Альбом двора 04

Пять эскизных концепций благоустройства · Петропавловск-Камчатский

АЗС · Кораблик

улица Тушканова, 29

Исходная схема «АЗС Корабль» · составной контур

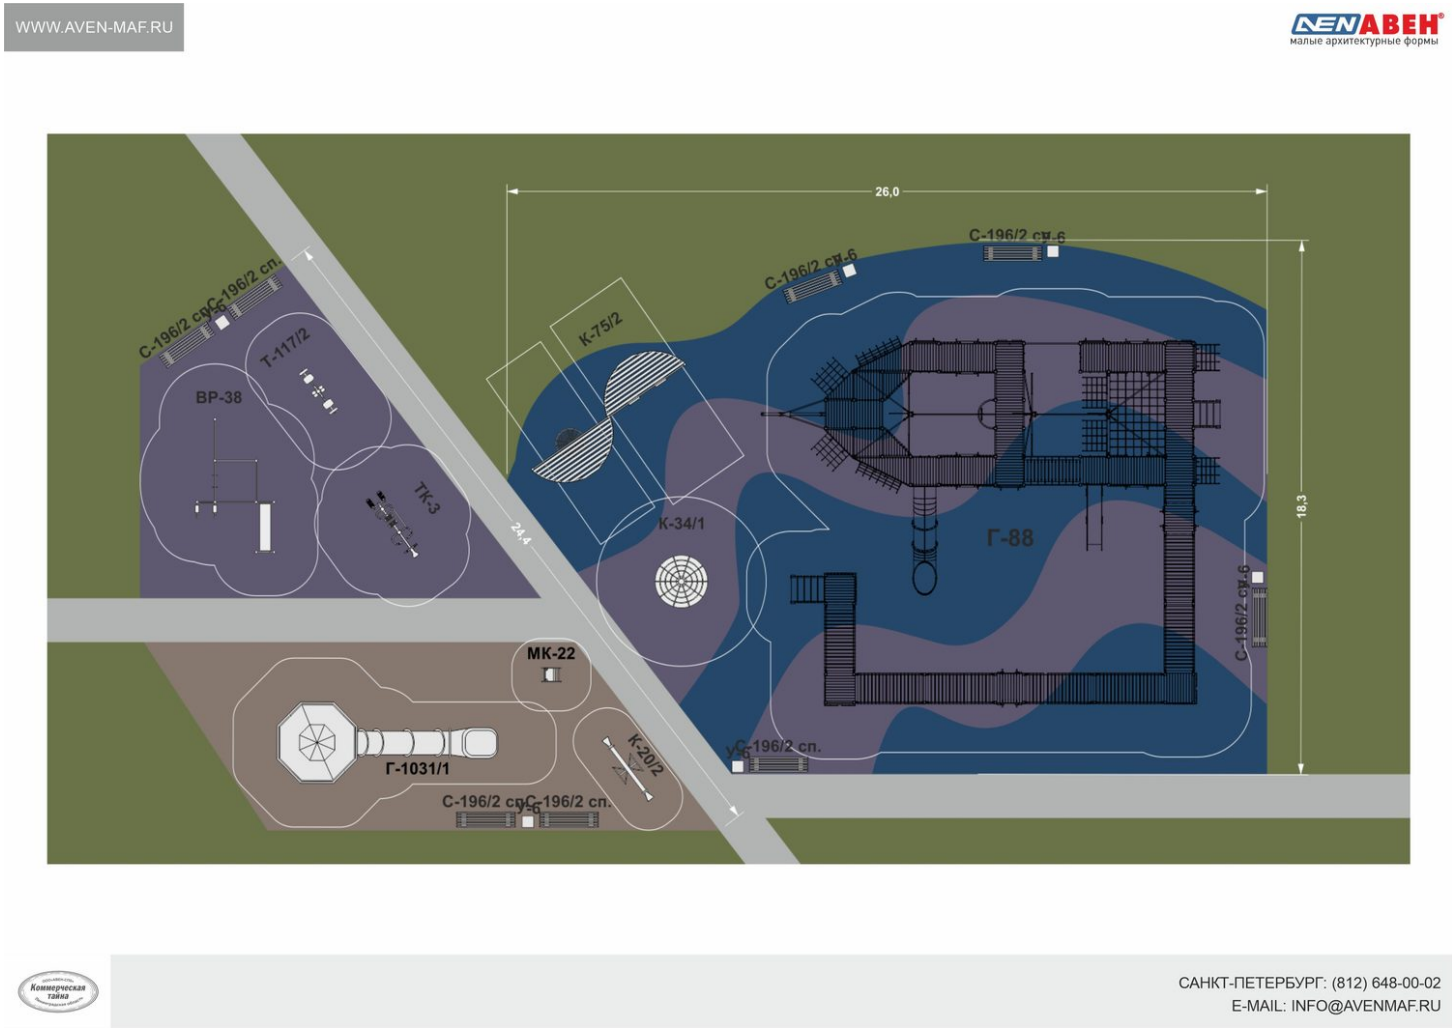
Площадь: не подтверждена. Общая площадь не подтверждена. Размеры 26 × 18,3 м относятся к габаритам главной фигурной зоны; 475,8 м² — площадь их прямоугольной оболочки, а не площадь зоны или всей площадки.

475,8 м² ошибочно выдаётся за площадь

26 × 18,3 описывает прямоугольный габарит фигурной зоны. Для площади нужно оцифровать согласованный контур с масштабом или получить ведомость площадей.

• Площадь и замкнутый контур каждой из зон и дорожек; подтверждение связи схемы с площадкой Тушканова, 29 — Бохняка, 2.

• Подтверждённая схема расположения именно проектируемой площадки с адресом и подписью заказчика.

• Геопривязанный контур (GeoJSON/KML либо координаты поворотных точек и система координат), топосъёмка с рельефом и сетями.

• Паспорта выбранных МАФов с зонами безопасности для проверки посадки.
